**Izba Administracji Skarbowej
we Wrocławiu**

Znak sprawy: 0201-ILZ.260.40.2018

ODPOWIEDZI NA PYTANIA

Dotyczy: postępowania o udzielenie zamówienia publicznego prowadzonego w trybie przetargu nieograniczonego na zadanie pn.: „Przebudowa budynku administracyjno – biurowego przy ul. Bohaterów II Armii Wojska Polskiego 14 w Zgorzelcu”.

Pytanie nr 15

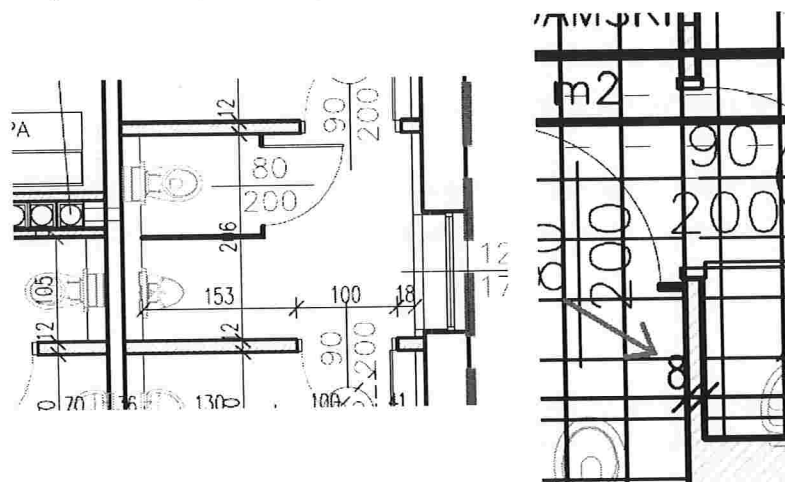
Prosimy o potwierdzenie że nie należy ocieplać ścian zewnętrznych piwnic od wewnątrz płytami termoizolacyjnymi. Na rysunkach jest wrysowana podwójna linia tak jak na piętrach wyższych.

Zamawiający potwierdza, że nie należy ocieplać ścian zewnętrznych piwnic od wewnątrz płytami termoizolacyjnymi.
